美浜、大飯、高浜発電所の 運転状況等について

2025年 6月 13日

直流電源専用の可搬式発電機の概要について

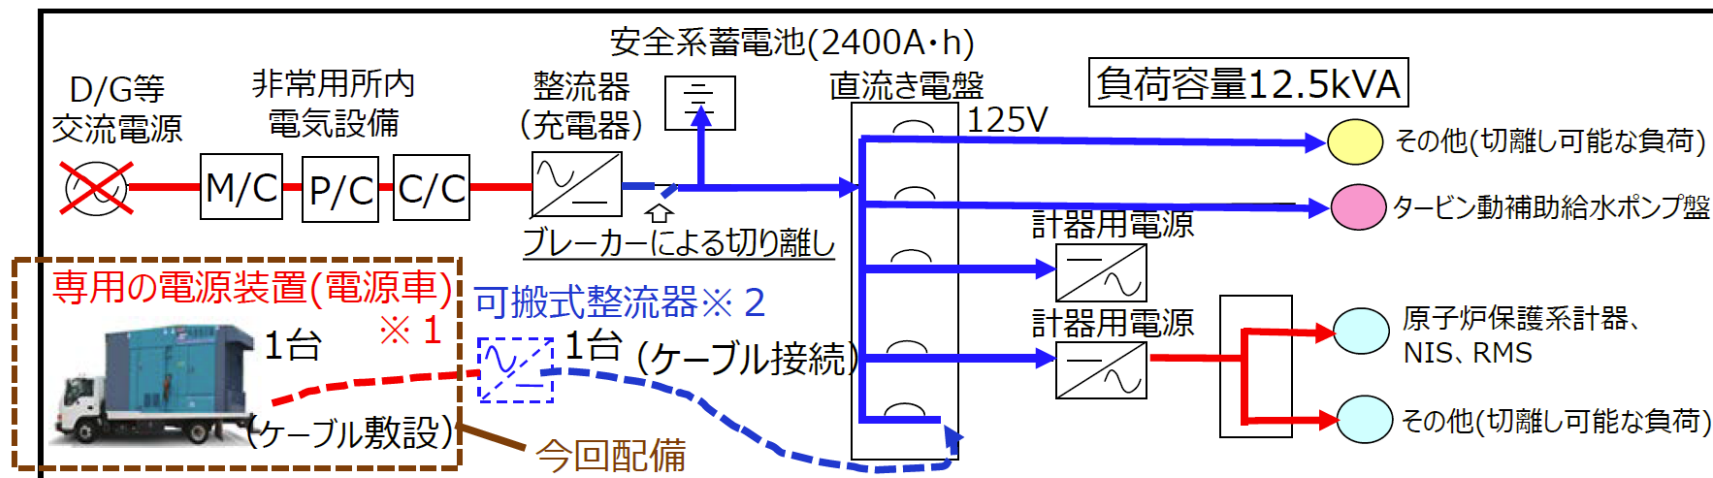
直流電源に関して、可搬式の整流器まで整備しているのであれば、この整流器との組み合わせとして専用の交流電源(ディーゼル発電機等)を設置することを考えてはどうか。

技術基準(第72条〔電源設備〕)に基づき、安全系蓄電池は重要設備へ24時間供給できる機能を有しているが、万一、全交流電源喪失が長期化した場合に蓄電池が枯渇する可能性があるため、**安全系蓄電池を充電するための専用の電源装置(電源車)を自主的に配備した。**

自主設備として専用の電源装置(電源車)を配備し、可搬式整流器等を経由し、タービン動補助給水ポンプ盤、計器用電源(原子炉保護系計器、炉外核計装盤:NIS、放射線監視盤:RMS)等へ給電する。

海外の40年超プラント運転経験情報：H.B.ロビンソン2号機炉心槽割れ

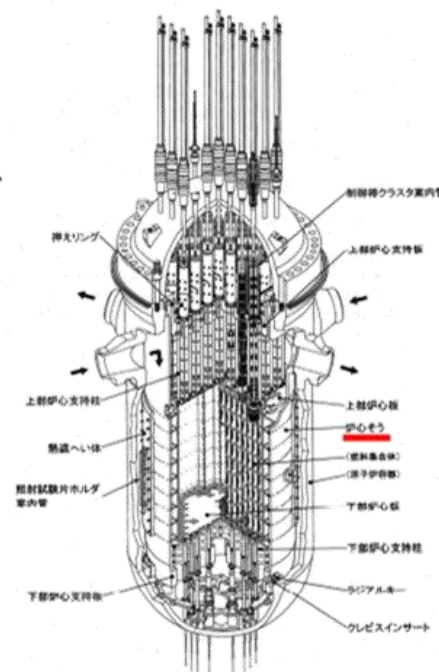
米国ロビンソンの炉心そう割れについて、ステンレス 鋼であるPWRプラントの炉心環境において、こういった比較的大きな割れというのは、今まであまり経験してこなかった事象であるが、しっかりと情報収集しているか。

- 供用期間中検査にてVT-3を実施しており、損傷は認められていない。
- 2023年12月1日、ATENA炉心槽割れ検討サブワーキングが発足。本事象の原因調査状況等の情報収集及び必要な方策の検討を実施中。
- 炉心槽の健全性評価手法を検討中（JANSI 炉内構造物等点検評価ガイドライン（炉心槽編）の制定及び日本機械学会維持規格への取り込みを予定）。
- 炉心槽溶接部の詳細検査装置の設計、製作、モックアップ検証等に着手済み。

- 米国産業界の原因調査、点検結果等に係る情報収集を継続して実施中。
- 将来の炉心そう溶接線に対する詳細検査実施に備え、炉心そう溶接線詳細検査装置の開発、炉心そう健全性評価手法の検討・規格化について、国内PWR電力、メーカー共同で取り組み中。
